ACCORDO DI PROGRAMMA INCUBATORE DI IMPRESE DI BIOTECNOLOGIE

PROGETTO PER PERMESSO DI COSTRUIRE

VERIFICA DI OTTEMPERANZA ALLE PRESCRIZIONI SUL RAPPORTO AMBIENTALE

ID COMMESSA:
13 M 010

Figura 1 - sezione geologica CIRPARK e ubicazione sondaggi geognostici/ambientali

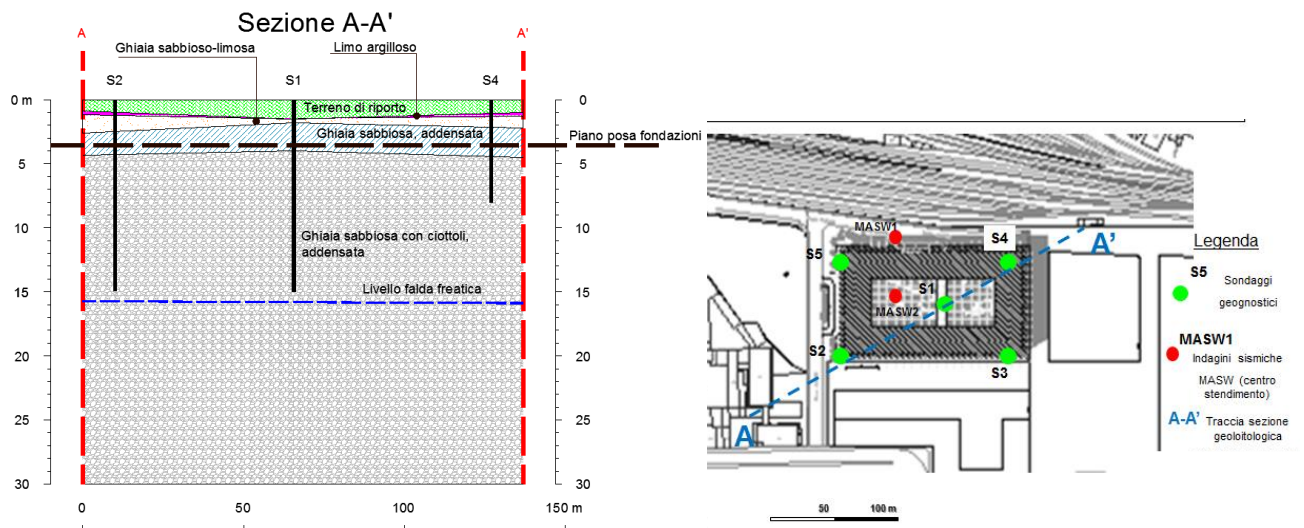
Alla luce di quanto sopra descritto per quanto attiene la realizzazione dell'impianto di geotermia con sonde geotermiche a circuito chiuso con scambio di calore in falda, si ritiene prevedere quanto descritto nel documento tecnico ed in particolare che le perforazioni non superino la profondità di mt. 30 o max come riportato nella cartografia della base dell'acquifero allegata al DD n. 900. del 03.12.2012 , per evitare interferenze con l'acquifero artesiano sottostante. A tal proposito, si ritiene comunque che nelle successive fasi di progettazione sia approfondita e verificata con indagini appropriate a scala di progetto (es. 1 :2000) l'eventuale interferenza tra le opere in sotterraneo (parcheggio interrato) e la falda superficiale.

La profondità della prima falda è sicuramente superiore a 15 m da piano campagna.

I risultati delle indagini geognostiche eseguite hanno consentito di tracciare la sezione litologica di Figura 1, dove si evince chiaramente come la falda (almeno -15 m da p.c.) non interferisca con il piano interrato (-3 m da p.c.)

Figura 2 – ubicazione punti di campionamento ambientale

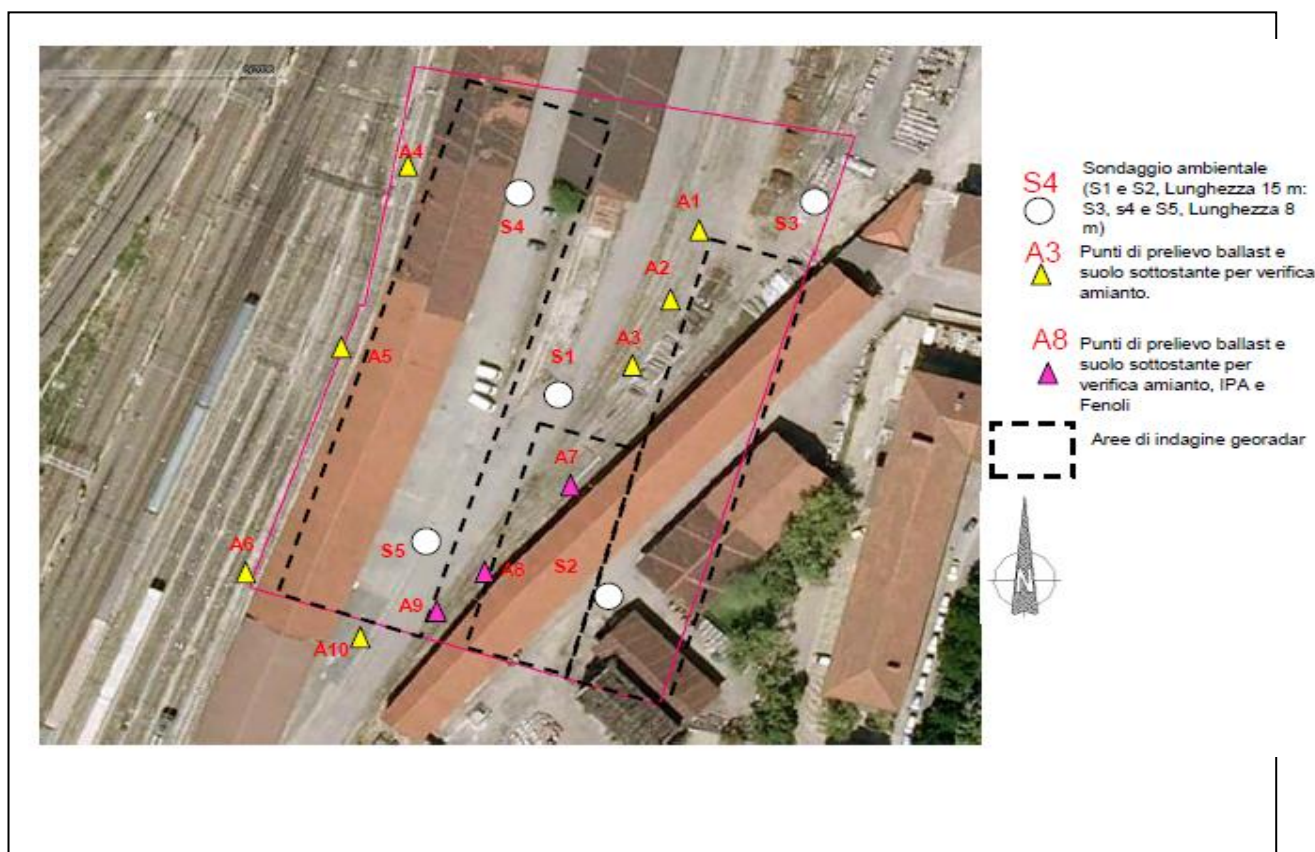
Considerato che l'area oggetto di intervento risulta all'interno di uno scalo ferroviario, si ritiene opportuno prima dell'inizio dei lavori e comunque nelle fasi successive progettuali, effettuare un supplemento di approfondimento della caratterizzazione del suolo al fine eliminare ogni dubbio in merito alla contaminazione del suolo e delle falde sottostanti. Quanto sopra anche con riferimento all'art. 6 della L.R. 42/2000 in materia di Bonifica e ripristino ambientale dei siti inquinati che prevede la necessità di verificare lo stato qualitativo delle aree dismesse. Si ricorda a tal proposito che sarà necessario:

in fase di dismissione di attività produttive preesistenti, valutare la presenza di evidenze di contaminazione delle matrici ambientali secondo quanto previsto dalla normativa vigente (art. 242 del D.Lgs.152/2006); -approfondire

1. un'analisi approfondita con censimento all'interno dei fabbricati delle strutture contenenti fibre di amianto (tubazioni, lastre di eternit, ecc.);
2. il campionamento di ballast ferroviario con valutazione mineralogica circa la presenza di fibre di amianto su 3 campioni rappresentativi (valutato secondo il metodo di analisi D.M. 06/09/1994 All. 1), la cui posizione è indicata in Figura con le sigle A

Nel primo caso, non si sono rilevate (con l'ispezione visiva) strutture fuori terra contenenti amianto. In ogni caso, in caso di rinvenimento di strutture contenenti amianto durante la demolizione dei fabbricati, si procederà ad una rimozione in accordo alla Normativa Vigente (Piano di Lavoro)

amianto nel ballast ferroviario e nel terreno di appoggio (i certificati analitici sono riportati in Allegato 4). Si evidenzia come la presenza di amianto sia stata rilevata in uno solo dei campioni, e in quantità decisamente inferiori a quelle previste dalla norma di legge vigente. Nei campioni A7, A8, A9e A10 si sono rilevate delle tracce al limite della rilevabilità (inferiori a 100 mg/kg).
